CCP Consorcio Constructor Perú	Solicitud de Información (RFI) PROYECTO TÍA MARÍA-EPC ÁREA HÚMEDA	Página 1 de 2 Código: 3152-CCP-F-CD-006 Versión: 0 Vigencia: 01/10/2025
--	---	--

3152CCP-AH-CC-DA-RFI-001_0

3.1 Título: Solicitud de planos actualizados de puesta a tierra

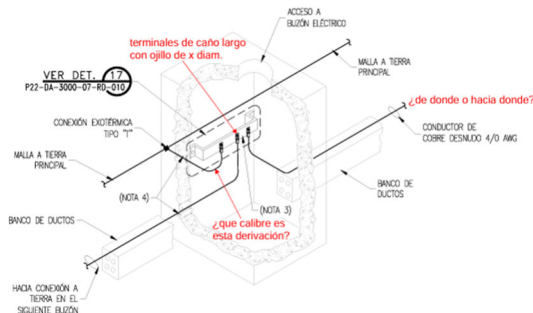
- En el plano PTM-OTC-0300-EL-DW-0016_0 de outotec se observa que los bancoductos pasan debajo de la malla de puesta a tierra, sin embargo en los planos P22-DA-3300-07-GL-002_B, P22-DA-3300-07-GL-003_B, P22-DA-3300-07-GL-004_B y P22-DA-3300-07-GL-005_B no se muestra el detalle 6 del estándar P22-DA-3000-07-RD-008_B que hace referencia a la puesta a tierra de los buzones eléctricos. Se solicita agregar este detalle según corresponda.

DETALLE 11
 S/ESC. 0000-EL-DW-0201

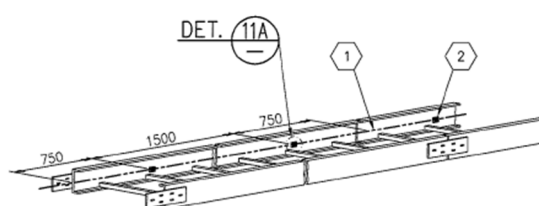
2. En los planos P22-DA-3300-07-GL-002_B, P22-DA-3300-07-GL-003_B, P22-DA-3300-07-GL-004_B y P22-DA-3300-07-GL-005_B no se muestra el chicote de aterramiento de las bandejas según el detalle 9 del estándar P22-DA-3000-07-RD-008_B. Se solicita agregar este detalle según corresponda.
3. En el detalle de 9 del estándar P22-DA-3000-07-RD-008_B se muestra que las grapas de aterramiento se conectarán cada 1000mm sin embargo en el estándar de OUTOTEC se indica que deberá ser cada 1500mm. Además, no se muestra la conexión del cable de cobre desnudo N° 2/0 AWG entre bandejas como se indica cada 10 metros según el criterio de diseño y especificación técnica P22114-DA-3000-07-TS-017. Se solicita actualizar el detalle 9.
